Kompromiss Blatt 2: (im Vgl. zu gepl. Baumaßname)
 84 Parkplätze (+20)
 46 vorh. Fahrradbügel (unverändert)
 62 neue Fahrradbügel (-4)
 min. Spurbreite: 4,00m (+1m)

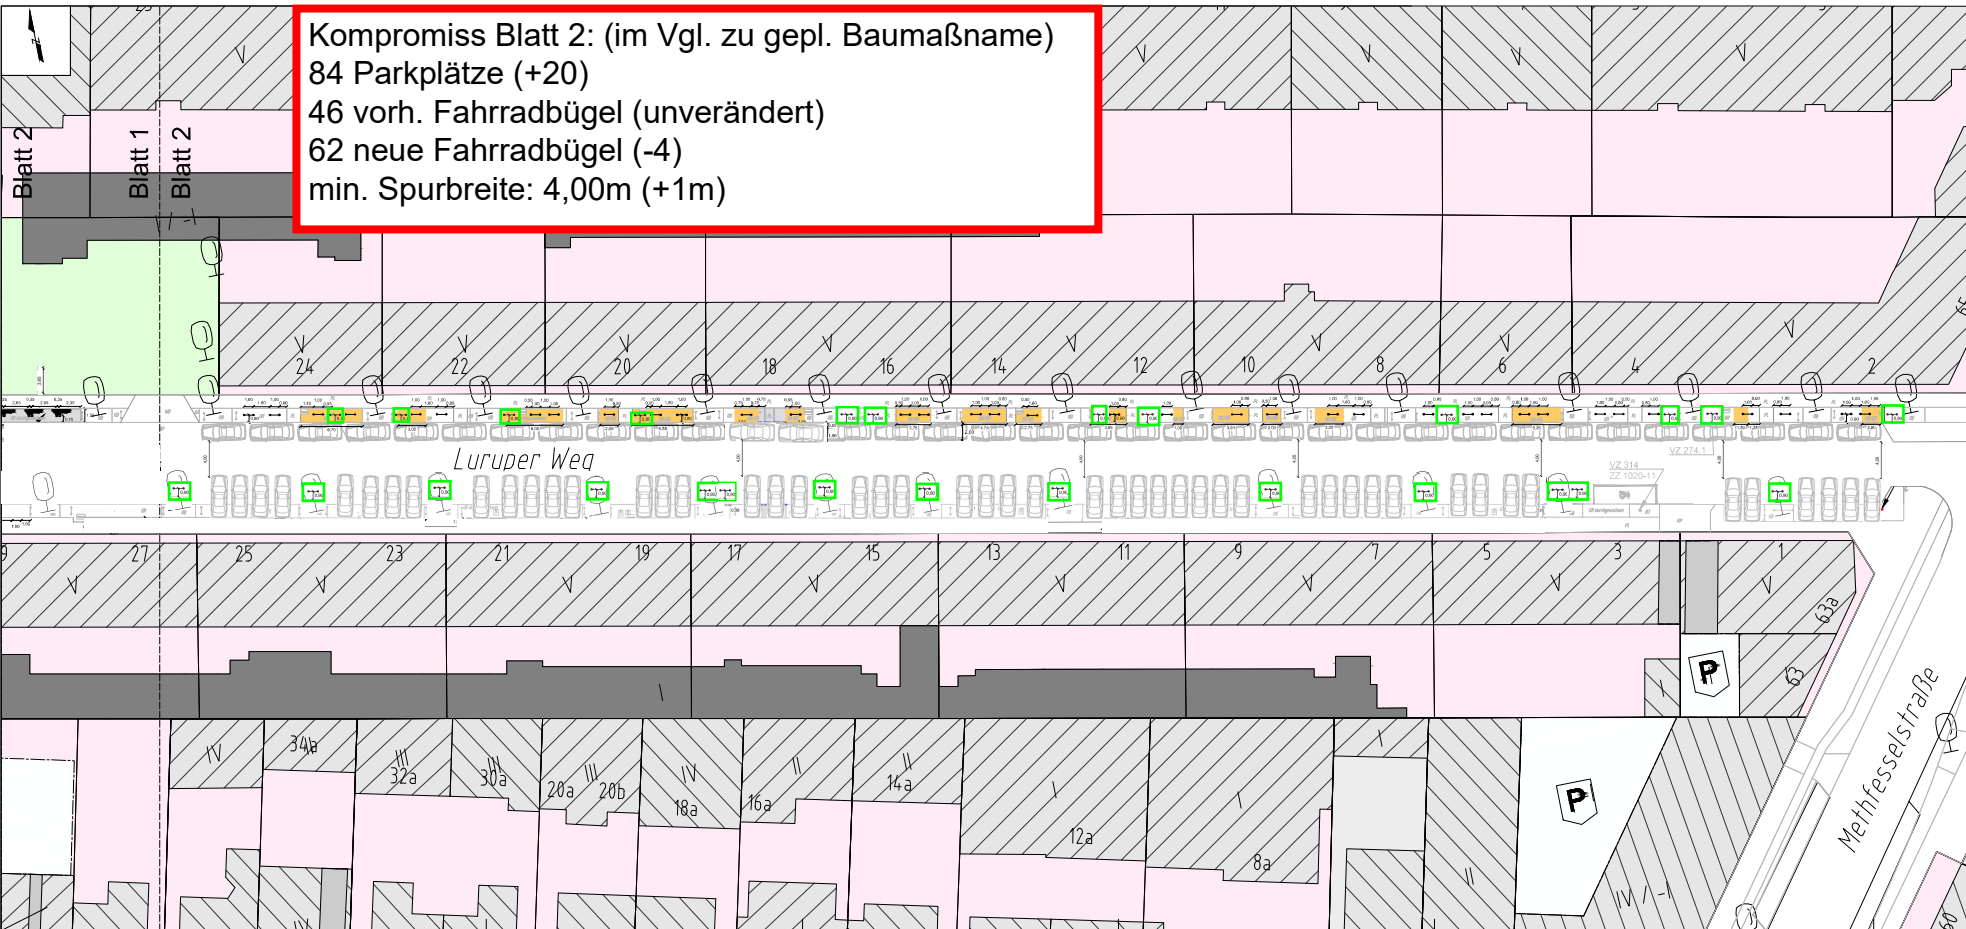
- Bemerkungen:**
- Summe Fahrradbügel = +114
 - Summe Lastenradbügel = +5
 - Oberfläche: Grand/Betonpflaster
 - Baumwurzeln dürfen nicht beschädigt werden
